Objet : Mémoire sur le Plan de transport de Montréal

Mémoire
sur le
Plan de transport de Montréal

Présenté à la
**Commission du conseil d'agglomération sur
l'environnement, le transport et les
infrastructures de la Ville de Montréal,**

Détails

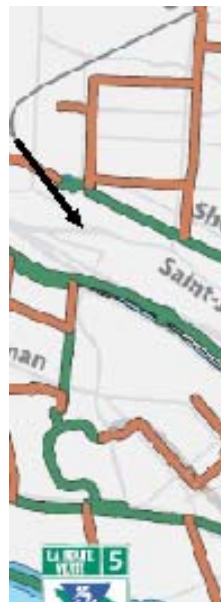
Observations : Au nord de la rue St-Jacques, la future piste cyclable qui suit l'axe de la rue De Courcelle et le Chemin Glen s'interrompt au droit de la frontière de la ville de Westmount. Au sud de St-Jacques, le tracé prend une direction vers l'est. (Voir extrait de la figure N° 13 et détail A)

Observations : À la figure N° 13 du « Plan de transport », il n'y a pas suffisamment d'aménagements cyclistes dans l'axe nord/sud entre les quartiers Petite Bourgogne, Griffintown et le centre-ville. (Voir détail B et croquis N° 2)

Sur la figure N° 13 du « Plan de transport », nous voyons qu'il y aura une piste cyclable sur la rue Hadley pour ensuite traverser la future emprise de l'autoroute 15 et rejoindre le centre sportif Gadbois, situé sur le chemin de la Côte-St-Paul. (Voir détail C et croquis N° 3)

Observations : Sur la figure N° 13, la piste cyclable qui suit la rue Allard bifurque vers l'ouest pour desservir le parc Angrignon. La piste cyclable montrée sur la rue Jolicoeur semble s'arrêter au Parc Ignace Bourget situé au coin de Newman et Jolicoeur. (Voir détail C et croquis N° 4)

Observations : L'ancienne cour de triage du CN située entre l'échangeur St-Pierre et l'échangeur Turcot va éventuellement être redéveloppée avec le nouveau tracé de l'autoroute 20. Il ne semble pas y avoir de lien cyclable prévu entre la future piste cyclable du boulevard Cavendish situé à Notre-Dame-de-Grâce et le boulevard Angrignon. Un aménagement cycliste entre Notre-Dame-de-Grâce et le parc Angrignon renforcerait le rôle d'axe de transport cycliste nord/sud de la piste cyclable du boulevard Cavendish. Le tracé proposé utiliserait la passerelle existante sur la rue Senkus à Lasalle pour traverser le canal Lachine. (Voir détail D et croquis N° 5)

La figure N° 13 devrait être modifiée afin de démontrer que la future piste de la rue de Courcelle se prolonge au nord par le chemin Glen afin d'atteindre la piste Maisonneuve dans Westmount.

Considérant que le quartier Griffintown est sur le point d'être redéveloppé, la figure N° 13 du « Plan de transport » devrait être modifiée en indiquant que l'axe des rues de la Montagne et du Séminaire ainsi que la rue Guy devront être munies de bandes cyclables, entre le boulevard René-Lévesque et le canal Lachine.

La figure N° 13 du « Plan de transport » devrait être modifiée afin de montrer qu'il y a présentement un lien cyclable et piétonnier du côté sud entre l'intersection des rues Monk/St-Patrick et le côté sud du pont de Côte-St-Paul.

La figure N° 13 du « Plan de transport » devrait être modifiée afin de montrer que les pistes ou bandes cyclables des rues Allard et Jolicoeur se prolongent vers le pôle commercial Angrignon afin de permettre aux citoyens qui utilisent leur vélo comme moyen de transport d'y accéder.

La figure N° 13 du « Plan de transport » devrait être modifiée afin de montrer un lien cyclable futur entre l'intersection des rues Cavendish et la passerelle Senkus à Lasalle. De plus, le nouveau boulevard

Tracés alternatifs

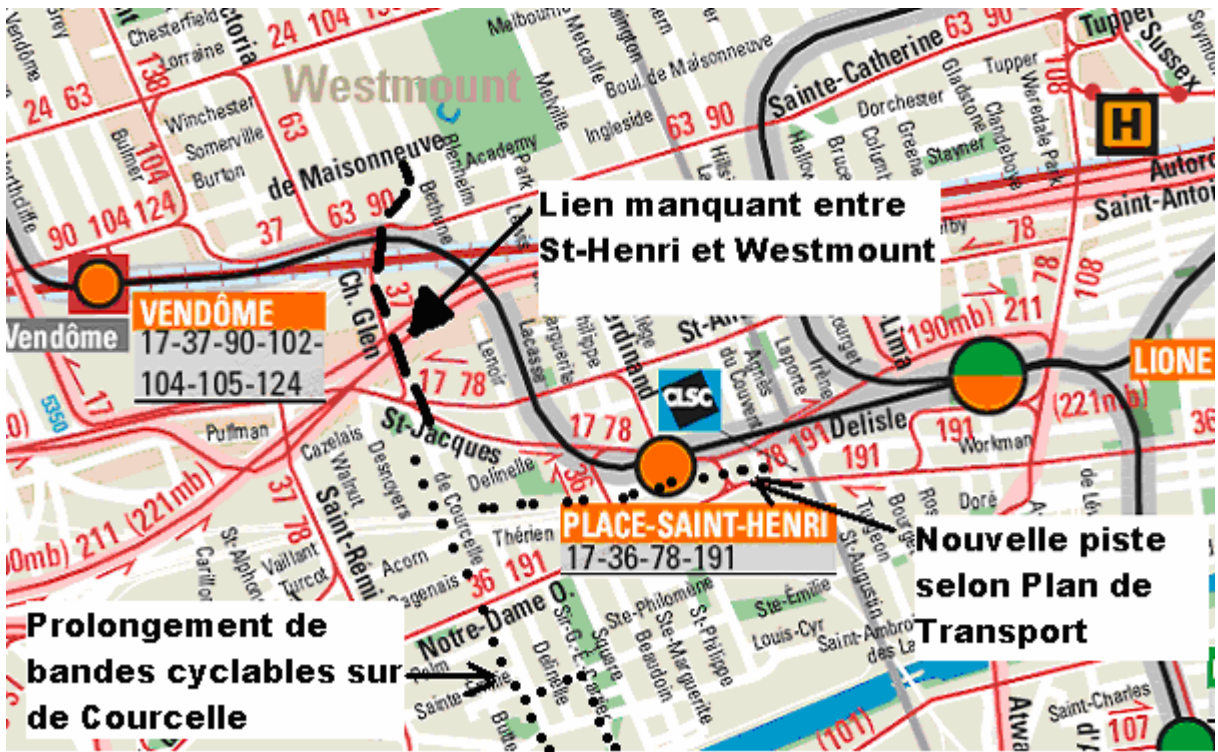
L'implantation de voies de tramways sur le coté nord risque de rendre difficile la création d'une piste cyclable continue du coté nord entre les rues Beaudoin et Des Seigneurs.

Le tracé montré sur les figures 6 et 7, bien que préliminaire, n'est pas optimisé et engendrera de grands coûts de modification d'infrastructures existantes.

- 1- Un tracé légèrement au nord du canal qui utiliserait, à partir de Peel, la rue William, Des Éclusiers, St-Ambroise, la ruelle situé au-dessus du collecteur d'égouts St-Pierre, le chemin de Cote-St-Paul, pour ensuite passer au sud du centre sportif Gadbois pour enfin rejoindre la rue Notre Dame. Par la suite, le tramway longerait la rue Notre Dame vers l'ouest.
- 2- Un tracé légèrement au nord du canal qui utiliserait, à partir de Peel, la rue William, Des Éclusiers et au-delà de la rue Atwater, le tracé utiliserait l'emprise du CN jusqu'au centre sportif Gadbois. Par la suite, le tramway longerait la rue Notre Dame vers l'ouest.

Une étude globale du transport à l'ouest de la rue Peel et l'échangeur St-Pierre devrait être entreprise avant que le développement domiciliaire dans les quartiers St-Henri et Griffintown et la reconstruction de l'échangeur Turcot ne soient trop avancés.

Croquis no 1
Lien manquant entre St-Henri et Westmount

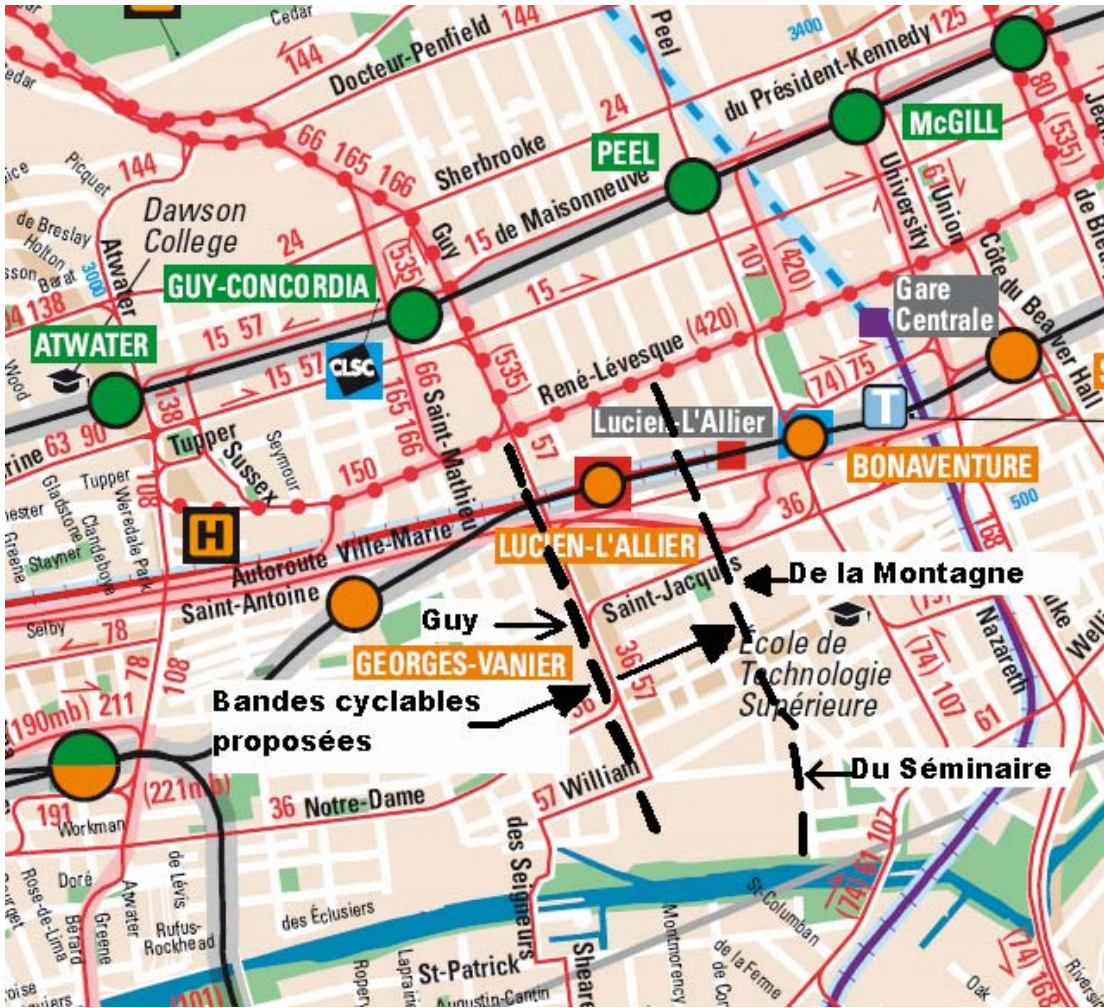
Bien que le tracé proposé dans le « Plan de transport » aura une raison d'être familiale, un lien cycliste pour le transport entre la piste existante du boulevard Maisonneuve à Westmount et le canal Lachine en utilisant le chemin Glen et la rue de Courcelle, devrait être prévu. La configuration des rues est telle que plusieurs cyclistes empruntent ce chemin. (Voir croquis N° 1)

De plus, un lien cyclable entre la rue St-Jacques et le canal Lachine doit être prévu de la rue de Courcelle pour les citoyens qui utilisent leur vélo comme mode de transport.

Croquis no 4

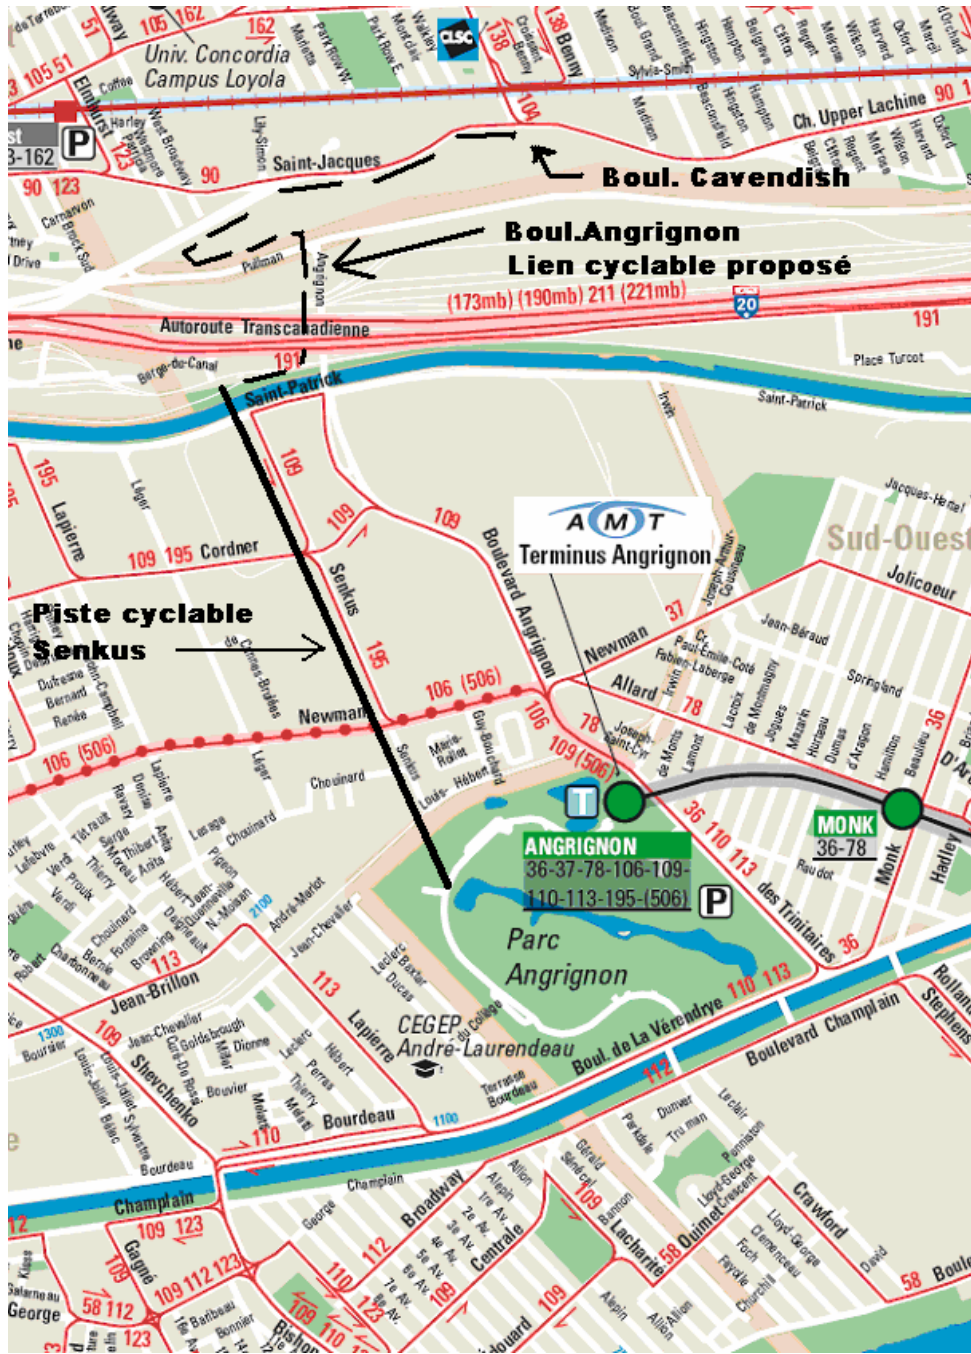
Avec cette configuration, les cyclistes n'ont pas un accès sécuritaire au pôle commercial Angrignon ainsi qu'aux commerces à grande surface adjacent au pôle (Canadian Tire, Walmart)

**Intersection Newman et Angrignon
Vue en plan
- Accès au pôle commercial Angrignon
à partir du métro**

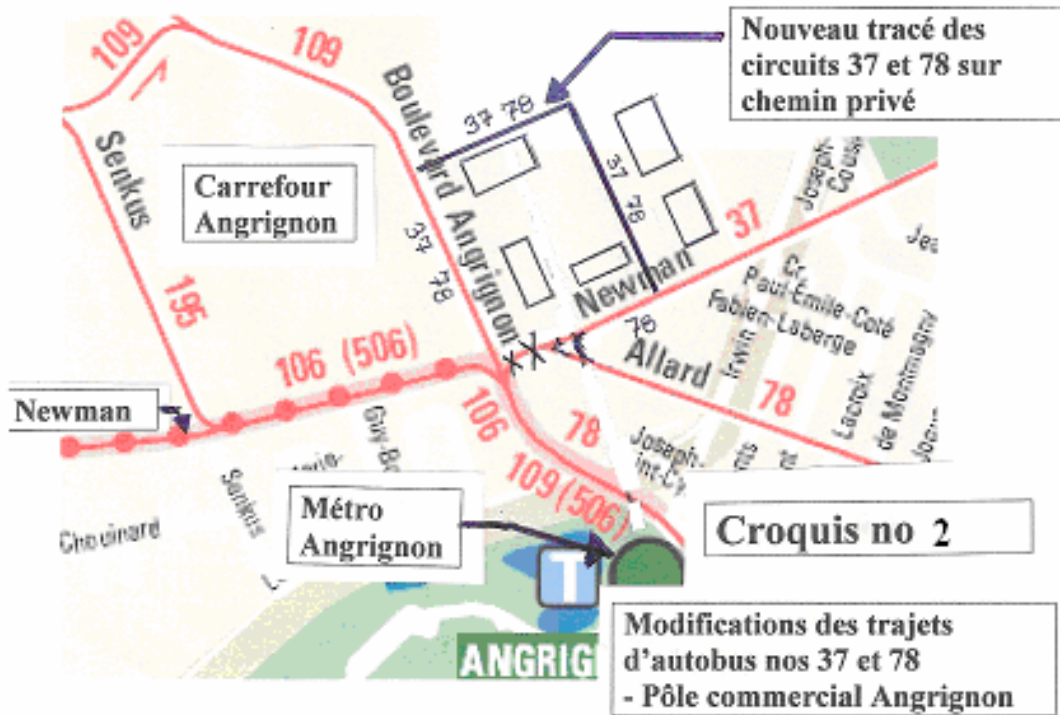
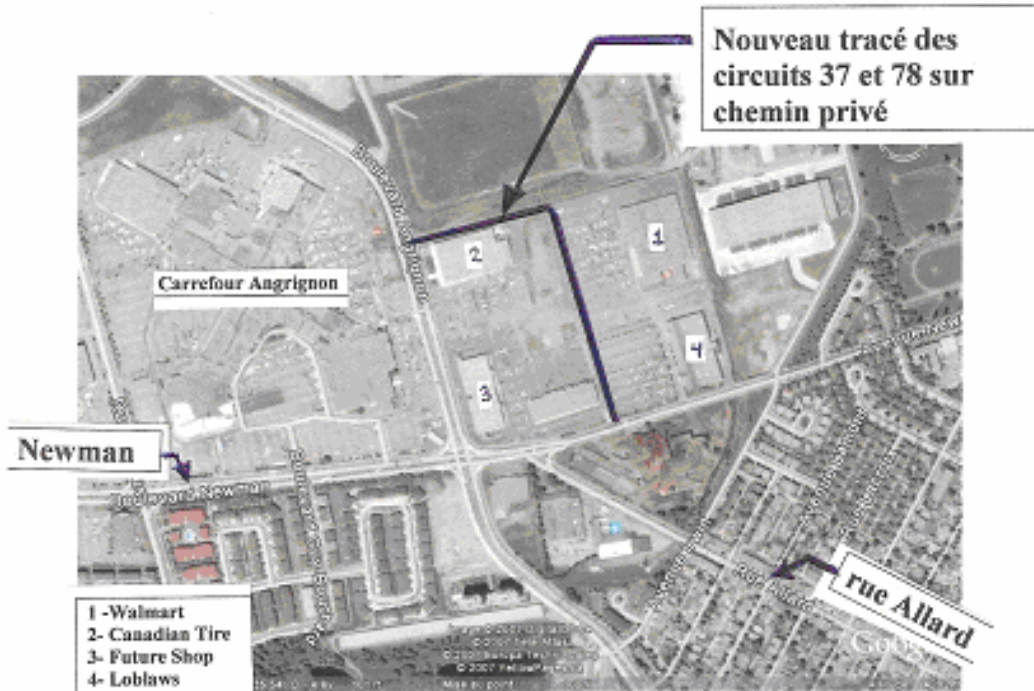
La présence d'une station de métro à 450 m et le grand achalandage automobile des deux artères font que l'intersection Newman et Angrignon est un lieu de conflit entre les automobilistes, les piétons et les cyclistes. Il y a présentement une large bande de terrain vacant,

située au coin sud/est de cette intersection. Ce terrain vacant ne devrait pas être développé tant qu'une étude permettant la reconfiguration soit faite par la municipalité. (Voir croquis N° 1).

L'arrondissement Lasalle devrait empêcher tout développement futur à l'intersection sud/est des boulevards Angrignon et Newman tant qu'une étude de reconfiguration soit faite.

| CROQUIS No 1 |

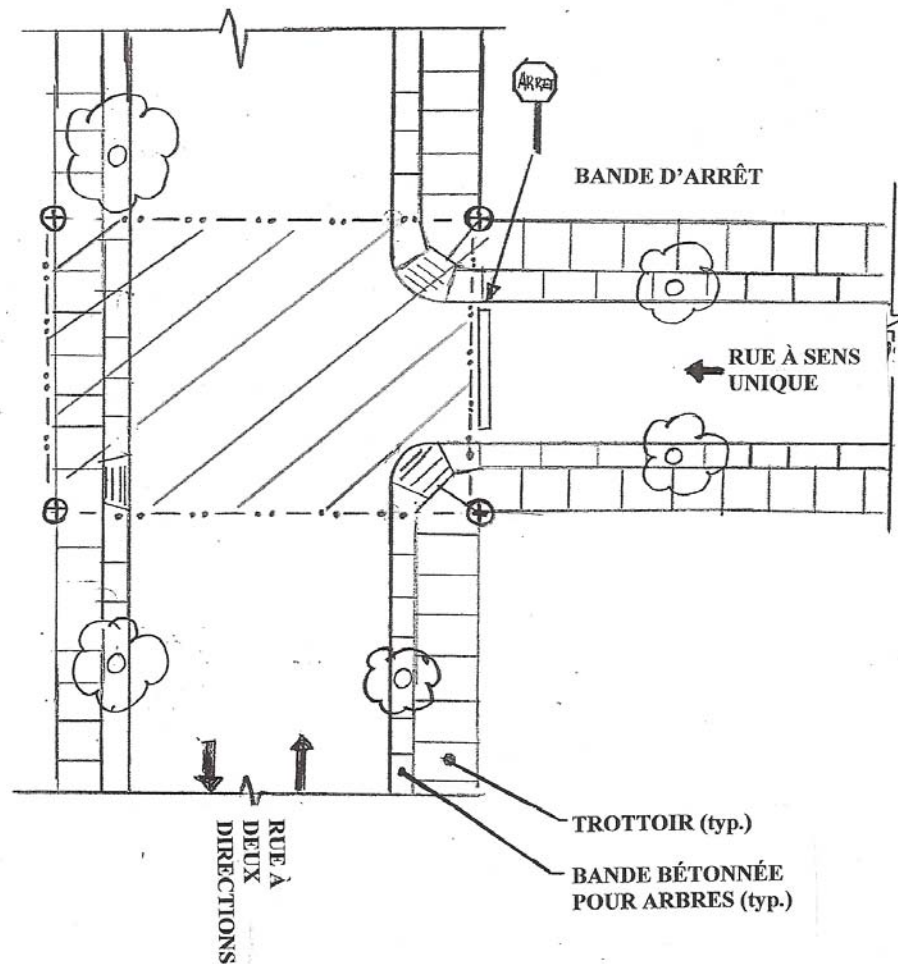
Au croquis n° 1, nous voyons une vue en plan d'une intersection typiquement montréalaise en forme de T. Il s'agit d'une intersection d'une artère collectrice à deux directions et d'une rue à sens unique. Seulement la rue à sens unique est munie d'un panneau d'arrêt, l'artère collectrice n'a pas de panneaux d'arrêts. Nous présentons notre interprétation de la zone d'une intersection en hachuré et nous implantons quatre bornes. Ces bornes sont placées dans la réunion des lignes latérales raccordant les trottoirs. Ces lignes latérales sont tracées du côté de la propriété privée du trottoir et non du côté de la voie publique.

| CROQUIS No 2 | |

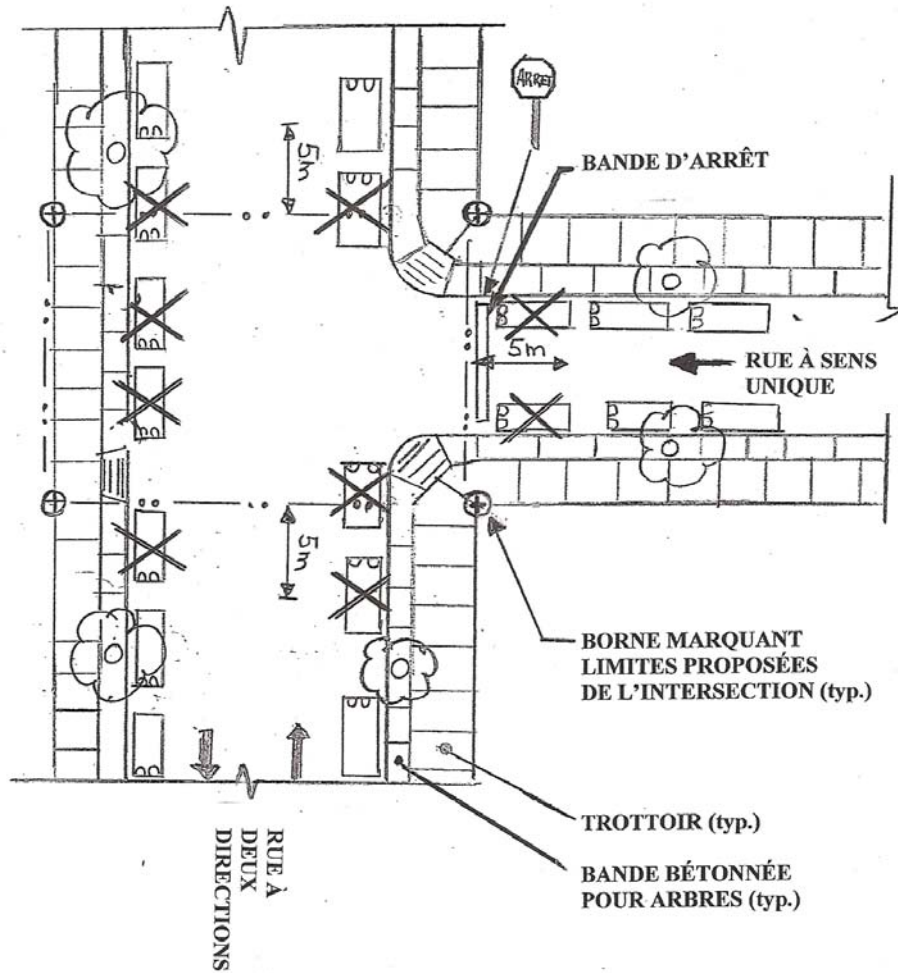
Au croquis n° 2, nous présentons un relevé des véhicules stationnés sur des rues montréalaises. Nous observons que les conducteurs de véhicules stationnent leurs véhicules très près des rampes d'handicapés (bateaux) et au droit de la ligne d'arrêt. Sur le croquis, nous avons identifié avec un **X** les véhicules qui contreviennent au code de la sécurité routière. Le code interdit de garer son véhicule à moins de cinq mètres d'une intersection ou d'un panneau d'arrêt (art. 386).

CROQUIS No 3

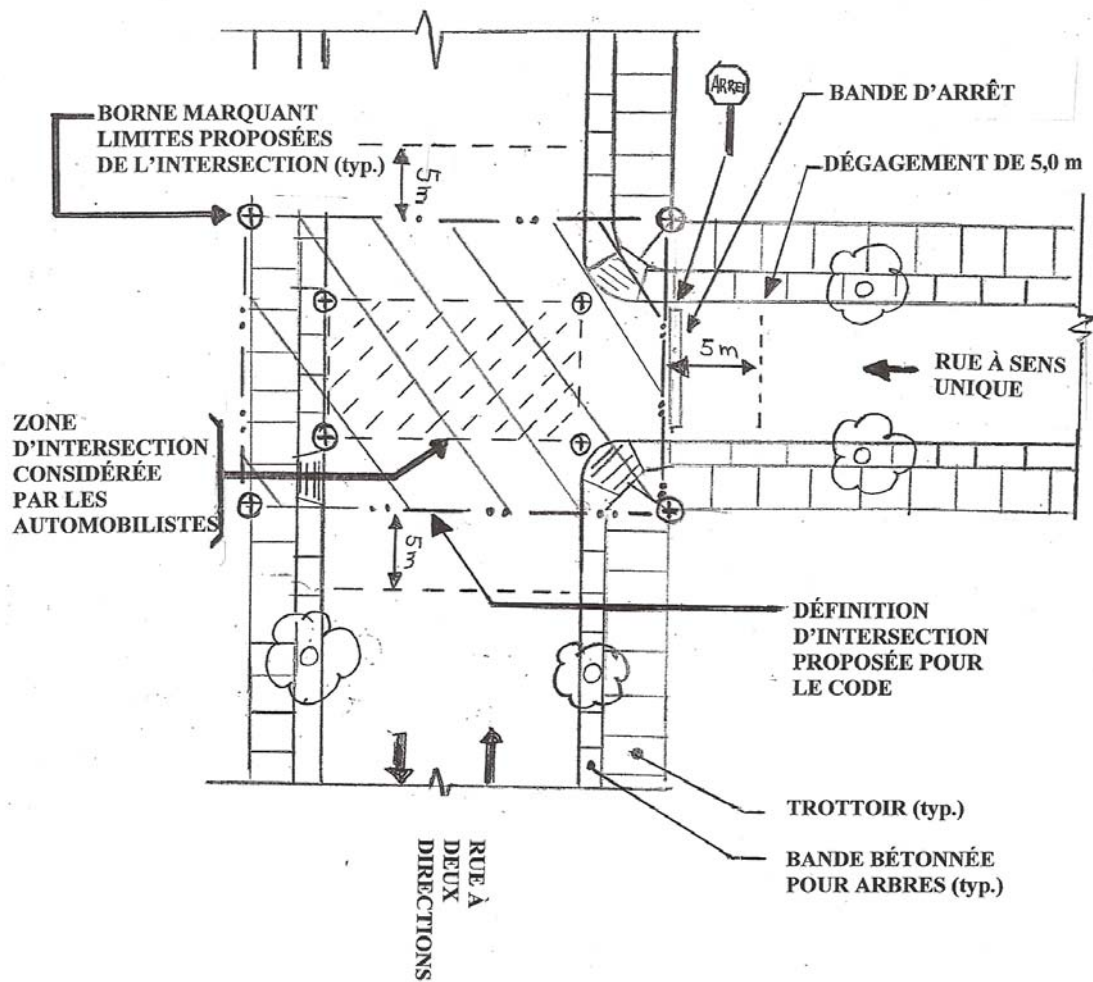
Au croquis n° 3, nous indiquons deux zones qui définissent une intersection. La plus petite est celle comprise par les automobilistes et toléré actuellement par les policiers. La zone plus grande est celle qui montre les limites réelles de l'intersection. Nous considérons que cette limite est celle qui devrait être mise en vigueur et que le Code devrait définir clairement les limites afin d'enlever toute ambiguïté. Si les automobilistes se stationneraient à cinq mètres de ces limites que nous préconisons, bien des accidents seraient évités. **(Voir photos)**
